E-SX8 #系, E-GX81系, E-YX8 #系, Q-LX8 #系

標 題 ECTシステム追記とエアコンデিশヨナ システム訂正のお知らせ

トヨタ マークII, トヨタ チエイサー, トヨタ クレスタの配線図集(発行, 昭和63年8月, 品番67293) ECTシステムに一部回路を追記しました。

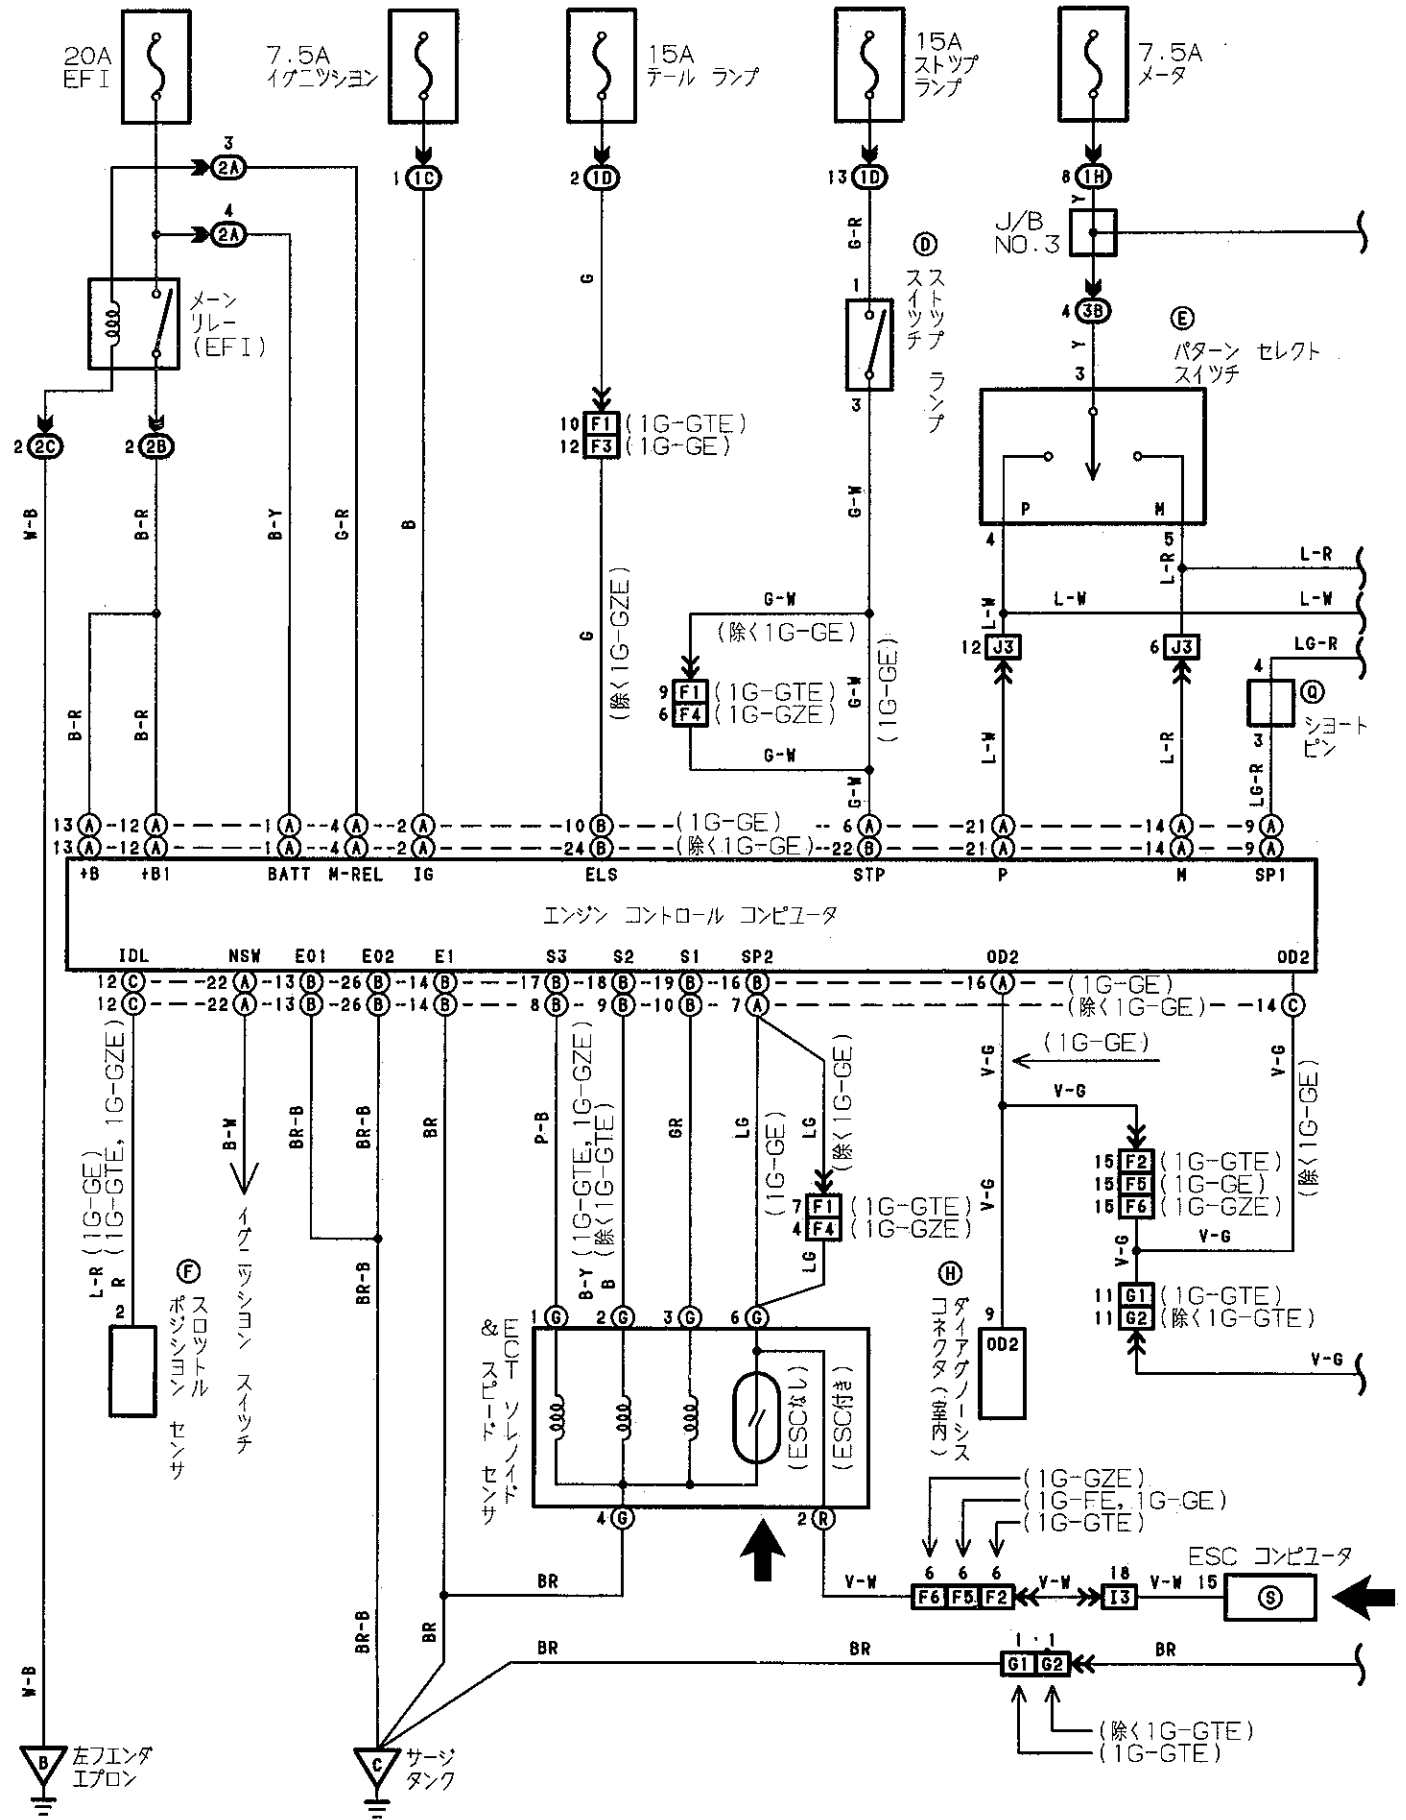
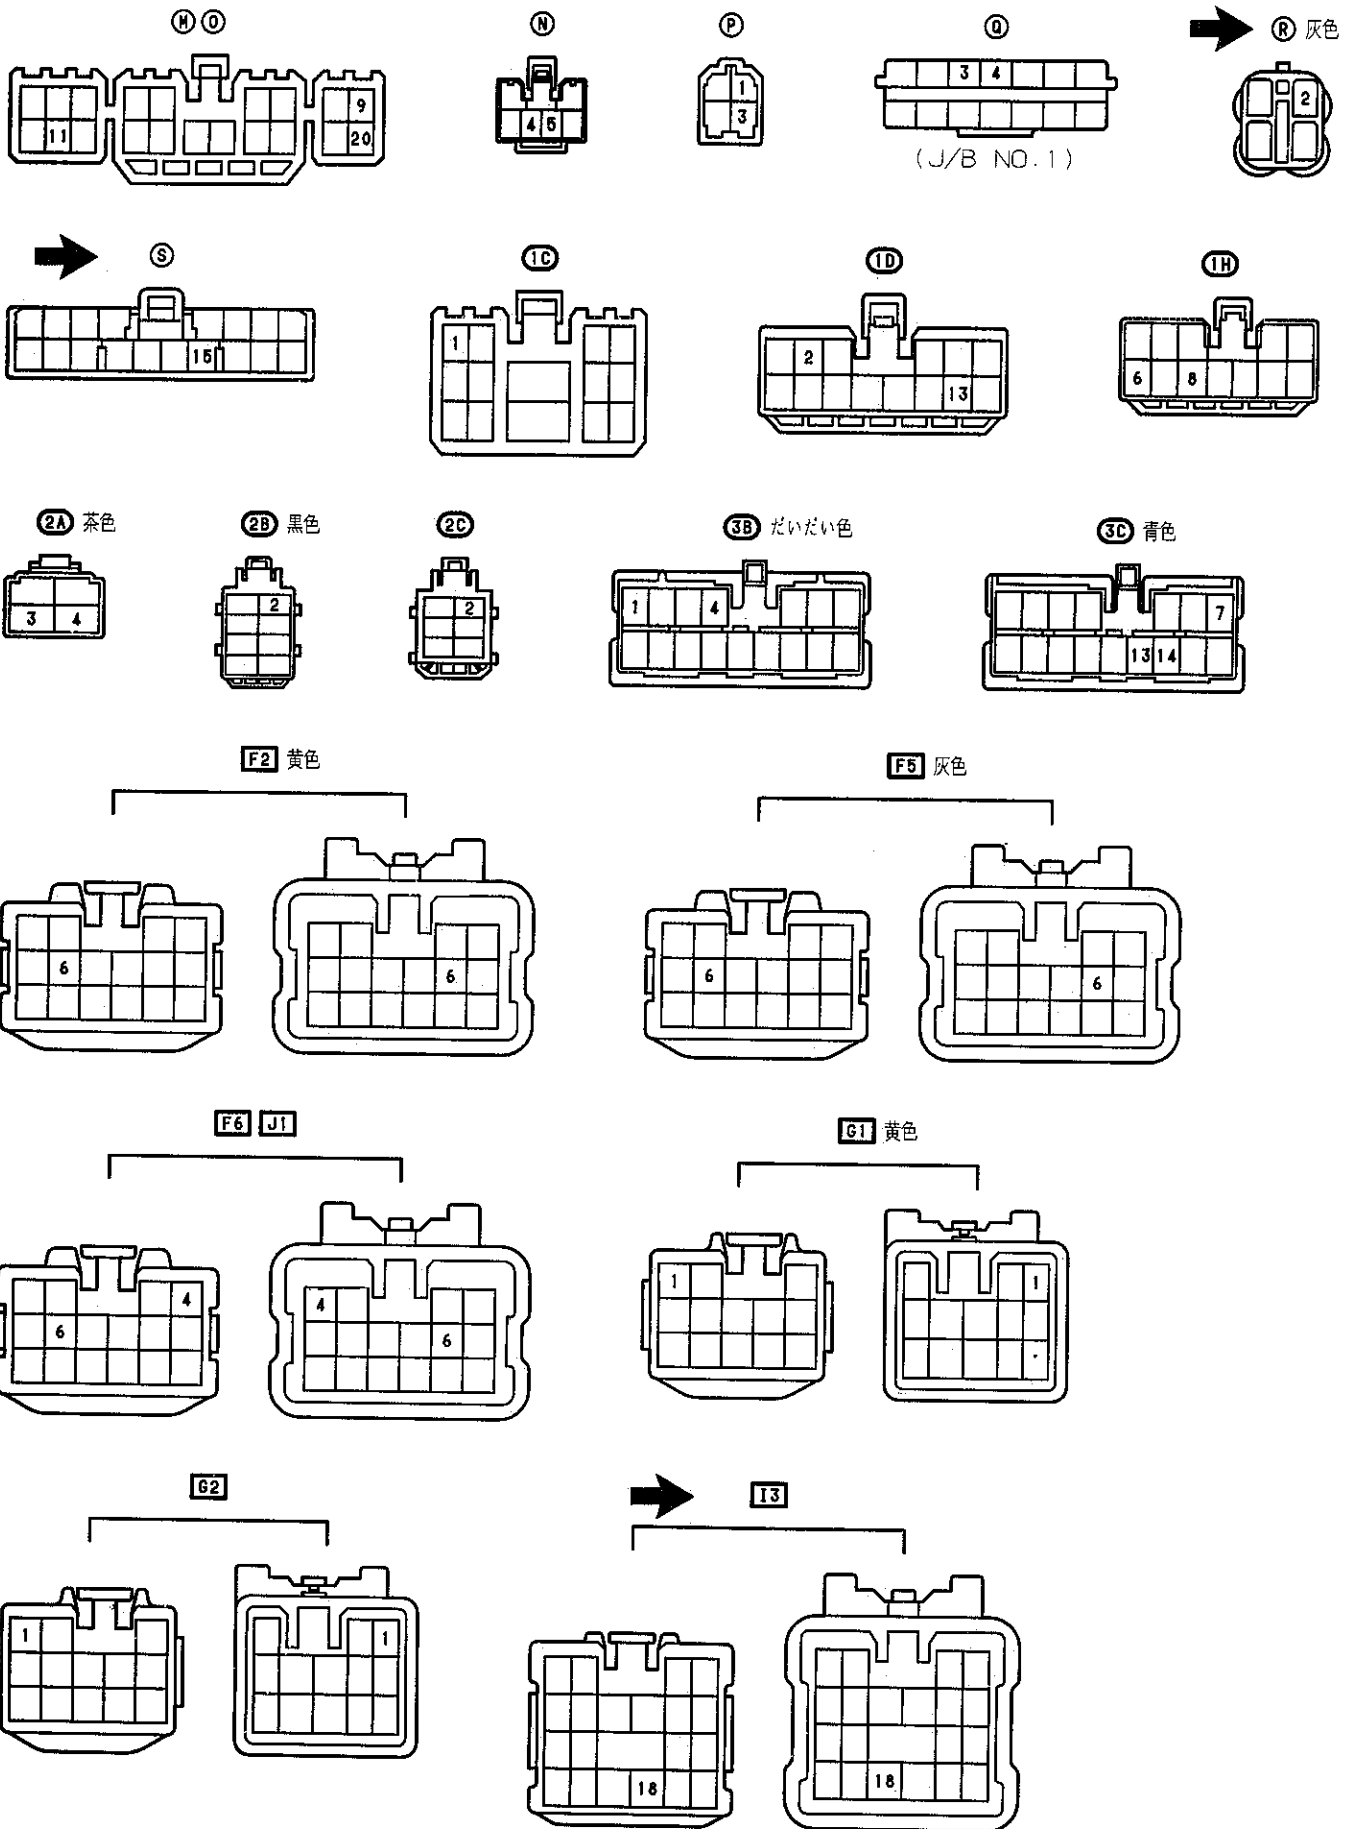
装備品として, ECT 装備車とECTとESCの両方を装備した車とは車速信号の回路が変わります。

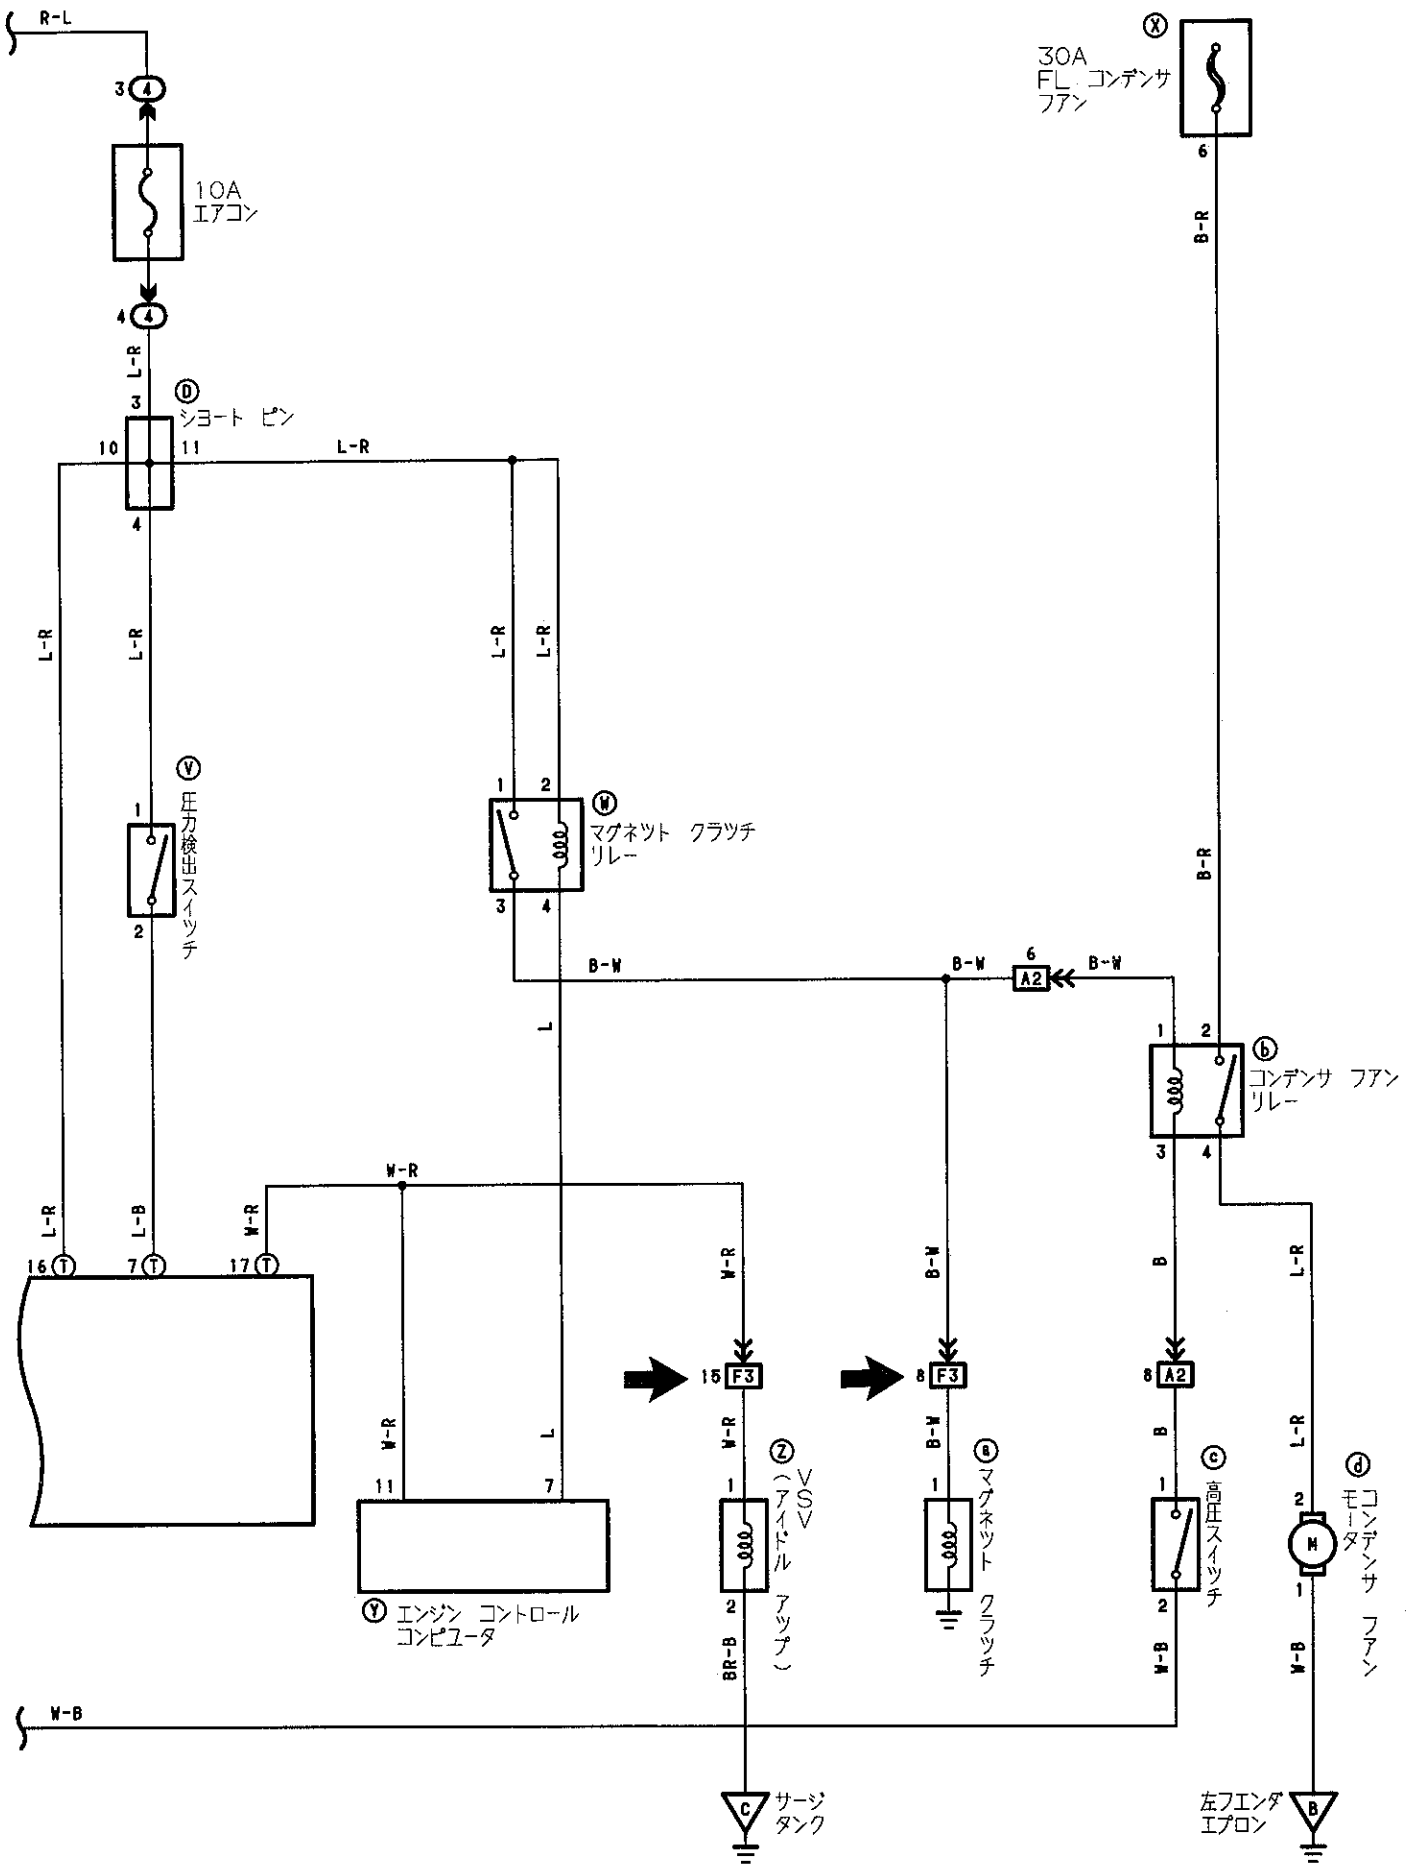
また, エアコンデিশヨナ システムのコネクタ記号の一部に誤りがありましたので訂正します。
